個別技術要件検討 「運転時の最低出力」

2023年10月6日

電力広域的運営推進機関

ガスタービン・ガスエンジン（60MW以下）の最低出力に関する技術的課題

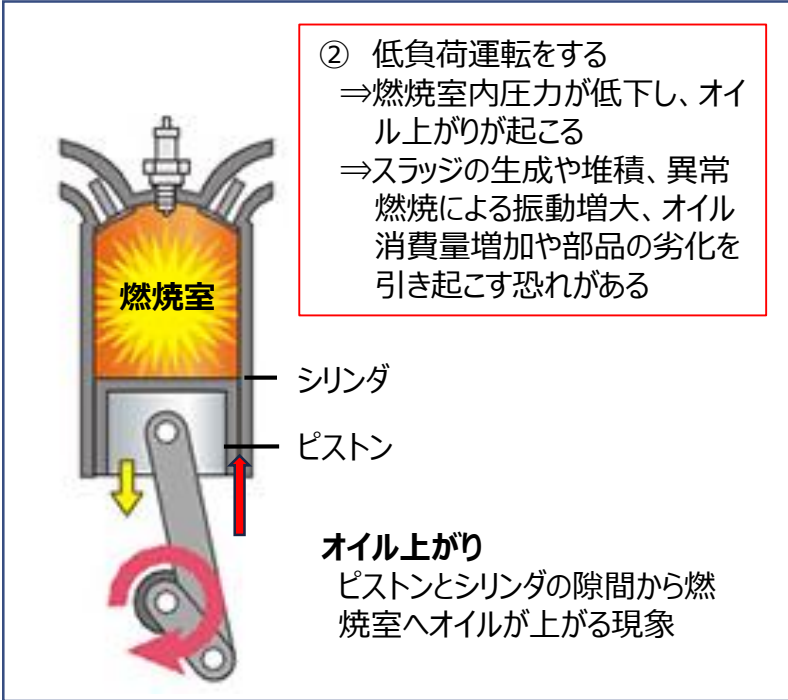
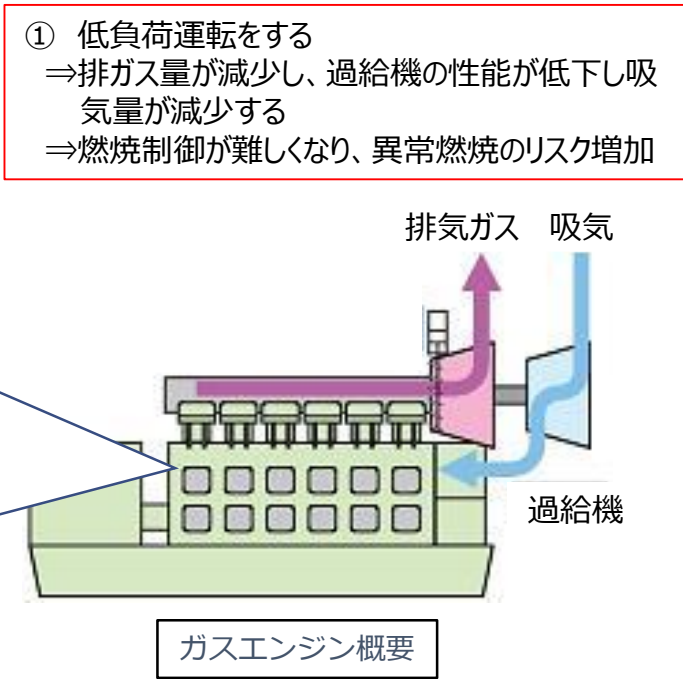
ガスタービン	
		<p>・ガスタービンの排気ガスにはNOxが含まれるが、大気汚染防止法（大防法）および地方自治体条例により定められているNOxの排出基準を順守する必要がある。（例：東京都、2MW～50MWガスタービンは、NOx排出基準105PPM（O₂=0%））</p> <p>・そのため、ガスタービンでは、低NOx技術として希薄予混合燃焼方式が主流となっている。</p> <p>・希薄予混合燃焼は、安定燃焼範囲が狭いため、負荷50%未満では採用できず、起動時等の負荷が小さい領域では、燃焼安定性が高い拡散燃焼方式にて運転されている。</p> <p>・したがって、最低出力30%での運転は、拡散燃焼となるため、NOx排出基準を順守できず、技術的に対応が困難である。</p>	
		<p style="text-align: center;">ガスタービン概要</p> 	
最低出力を30%にできない理由	■ 燃焼方式の比較		
	希薄予混合燃焼	<ul style="list-style-type: none"> ・あらかじめ燃料と空気を均一に混合し、燃焼器に噴射・燃焼させる方法。 ・局所的な高温部分のない均一な温度分布となりNOx低減できる。 ・安定燃焼範囲が狭く、負荷50%未満は失火リスクがある。 	
	拡散燃焼	<ul style="list-style-type: none"> ・燃料をあらかじめ空気と混ぜることなく、直接燃焼室内に噴霧し燃焼させる。 ・燃焼安定性は高いが、局所的な高温部分ができるため、NOx値は高くなる。

1 4 発電機運転制御装置の付加

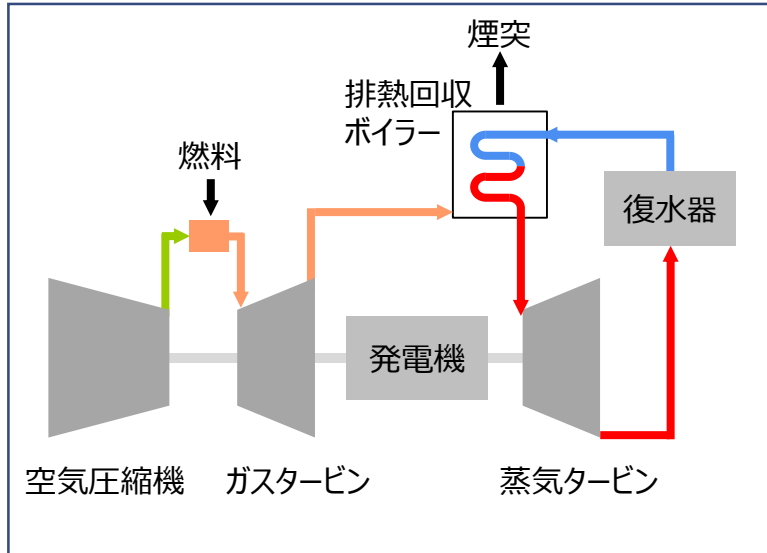
発電機定格出力	100MW以上	
		GT及びGTCC	その他の火力発電設備及び 混焼バイオマス発電設備※ 6
機能・仕様等	GF調定率	5%以下	5%以下
	GF幅※ 1	5%以上 (定格出力基準)	3%以上 (定格出力基準)
	GF制御応答性	2秒以内に出力変化開始、 10秒以内にGF幅の出力変化完了※ 7	
	LFC幅	±5%以上 (定格出力基準)	±5%以上 (定格出力基準)
	LFC変化速度※ 2	5%/分以上 (定格出力基準)	1%/分以上 (定格出力基準)
	LFC制御応答性	20秒以内に出力変化開始※ 7	60秒以内に出力変化開始※ 7
	EDC変化速度※ 2	5%/分以上 (定格出力基準)	1%/分以上 (定格出力基準)
	EDC制御応答性	20秒以内に出力変化開始※ 7	60秒以内に出力変化開始※ 7
	EDC+LFC変化速度	10%/分以上 (定格出力基準)	1%/分以上 (定格出力基準)
	最低出力※ 3 ※ 4 (定格出力基準)	30%以下 DSS機能具備※ 5	30%以下

■ コンバインドサイクル発電方式に「運転時の最低出力」を求める単位

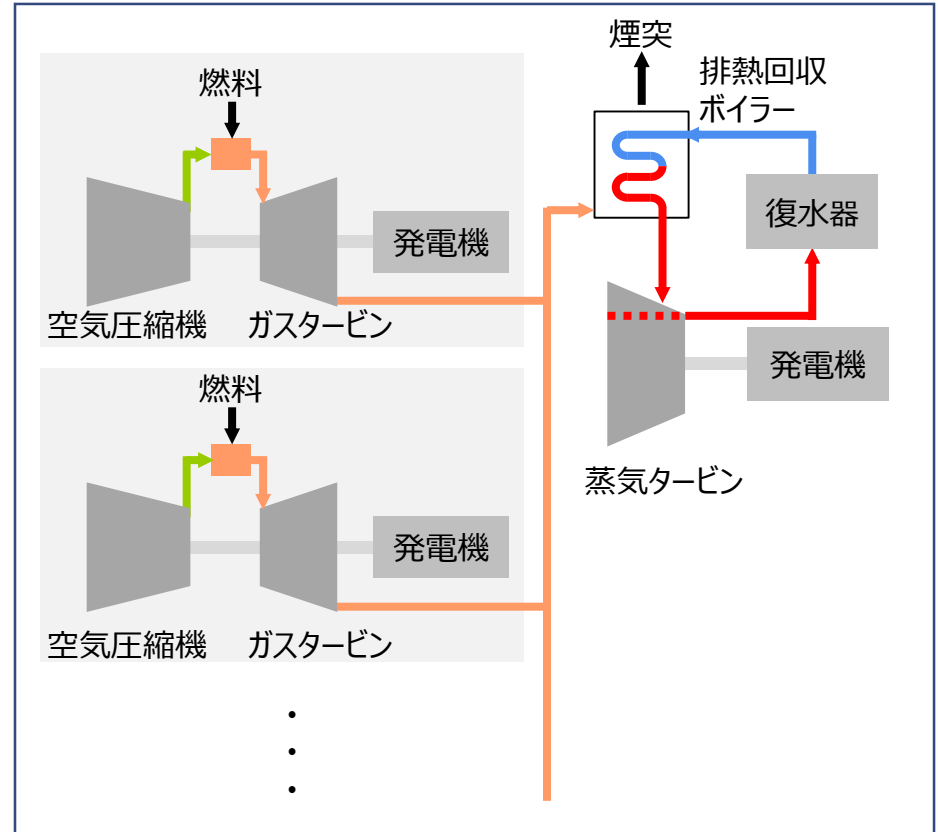
一軸型はガスタービンと蒸気タービンの組み合わせを1組の発電設備と考え、最低出力30%を求める。

複数のガスタービンと蒸気タービンの組み合わせを1組の発電設備と考え、最低出力30%を求める。発電機毎に求めるものではない。
